MODIFICACIÓ PUNTAL
NÚM. 17 DEL POUM DE
SALLENT.

PAU-05, Beringues-Bellavista
08650, Sallent
(Barcelona)

Ajuntament de Sallent

Data: Febrer 2025

Extracte del plànol d'Ordenació del POUM O-03 (5/32). I superposició de línies per la comprovació de l'ortogonalitat dels carrers.

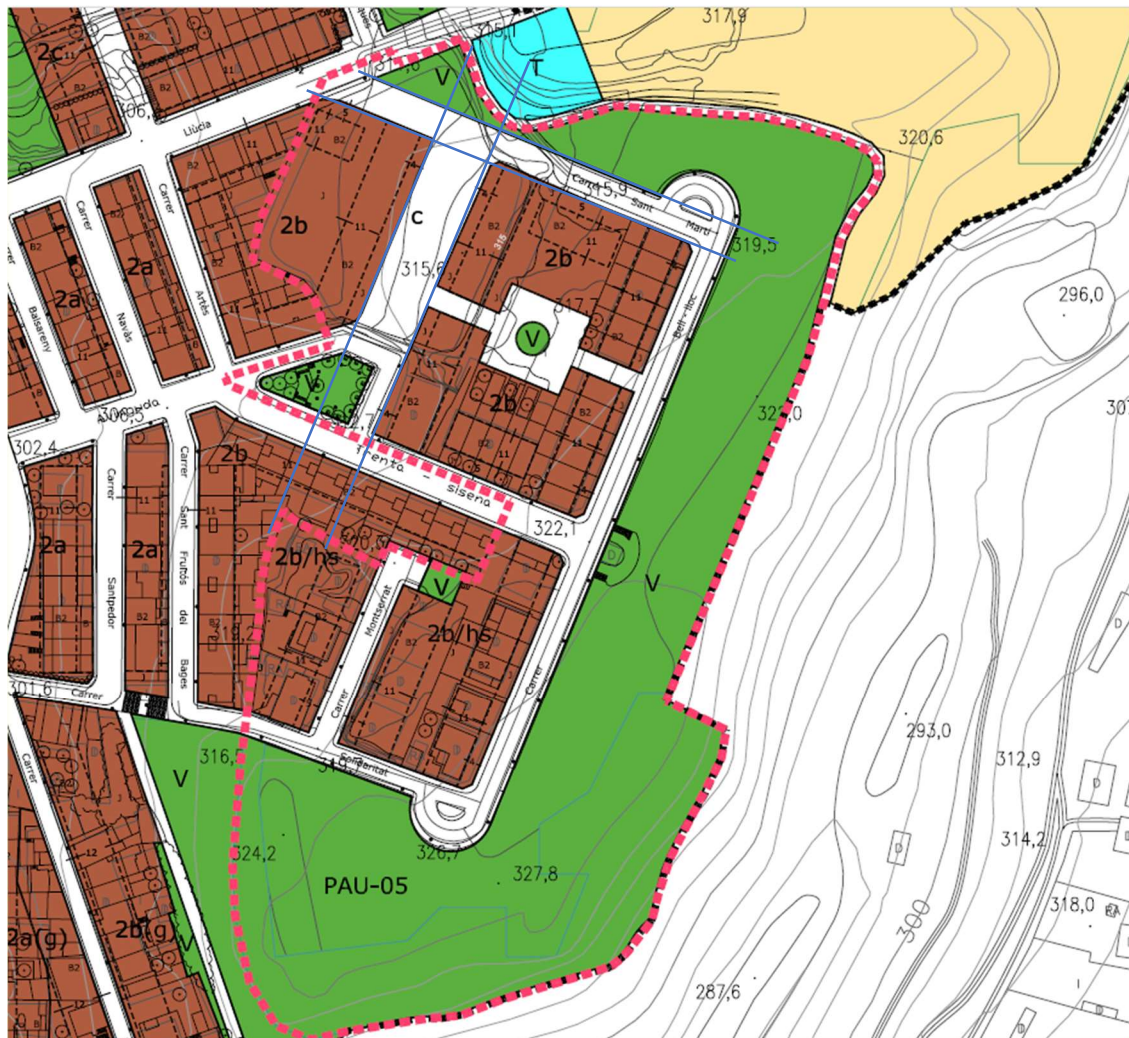
Es pot comprovar en els plànols d'ordenació del POUM que les alineacions dels trams de carrers que resten per urbanitzar no són ortogonals o paral·leles entre si, i no coincideixen amb les dels anteriors planejaments que definien l'àmbit d'actuació. Per altra banda en els plànols del POUM es defineixen cantonades aixamfranades, mentre que en els documents de planejament anteriors, les cantonades no tenien xamfrà i acabaven rectes.

Atenent que el sector ve delimitat històricament diferents instruments urbanístics i que les alineacions present en l'actual POUM no coincideixen amb les anteriors i que l'objectiu del manteniment de la delimitació d'aquest àmbit és la finalització de la urbanització; amb aquesta modificació es volen corregir les alineacions dels trams de carrers que resten per urbanitzar i, d'aquesta manera, fer viable l'objectiu de la delimitació del sector, que no és altre que completar la urbanització de l'àmbit, tot garantint la viabilitat de la urbanització que resta per executar.

Esquema de les modificacions executades en les alineacions i cantonada dels carrers. POUM 2010

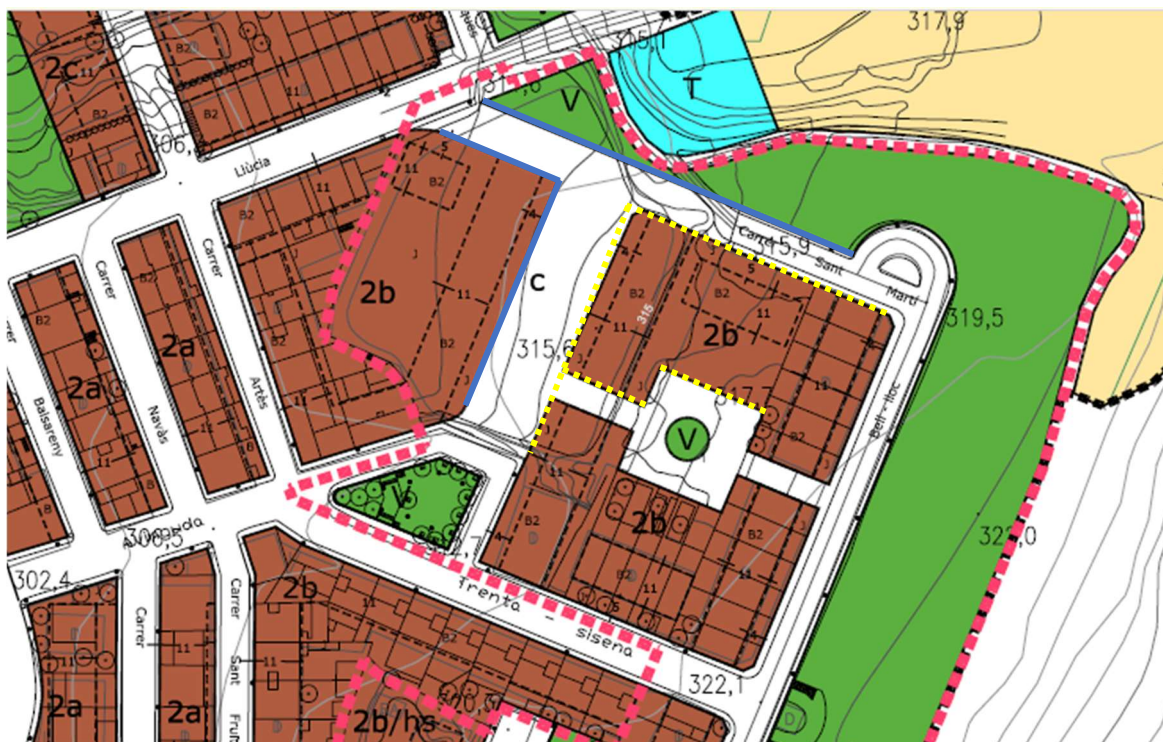
En la figura següent es mostren esquemàticament les alineacions que s'han corregit. Com es pot comprovar la principal correcció ha estat efectuada en la cantonada entre la façanes est del Passeig Josep Fàbregues i la façana nord del C. Sant Martí. Així mateix, també s'ha corregit la cantonada est entre aquests dos vials atenent que els projectes de reparcel·lació i urbanització anteriors, així com els antics instruments de planejament de Sallent, determinaven que aquesta cantonada acabava a noranta graus i no amb xamfrà tal com està prevista en el POUM del 2010.

Aquesta correcció d'alineacions de carrer té l'objectiu de adequar el planejament vigent a les alineacions provinents del sector delimitat en els antics planejaments amb els quals es van redactar i aprovar els projectes de reparcel·lació i urbanització. En aquest sentit, aquesta modificació, no suposa cap alteració de les superfícies dels Sistemes viaris o d'Espais Lliures, així com tampoc de les superfícies d'ocupació o edificabilitat del sector, ni de les parcel·les resultants.

Aquesta modificació de planejament només afectarà a la documentació gràfica i, concretament a la representació de les alineacions dels C. Sant Martí en la front sud, en l' Avinguda Trenta-sisena en el front est, en el passatge que porta a la placeta del Dr. Fleming i les parts posteriors de les parcel·les que donen a aquesta placeta. Així, els plànols que cal modificar són els següents:

- Plànol O-03a, Zonificació del Sòl Urbà i Urbanitzable. (e:1/5.000)
- Plànol O-03 (5/32), Zonificació del Sòl Urbà i Urbanitzable. (e: 1/2.000)
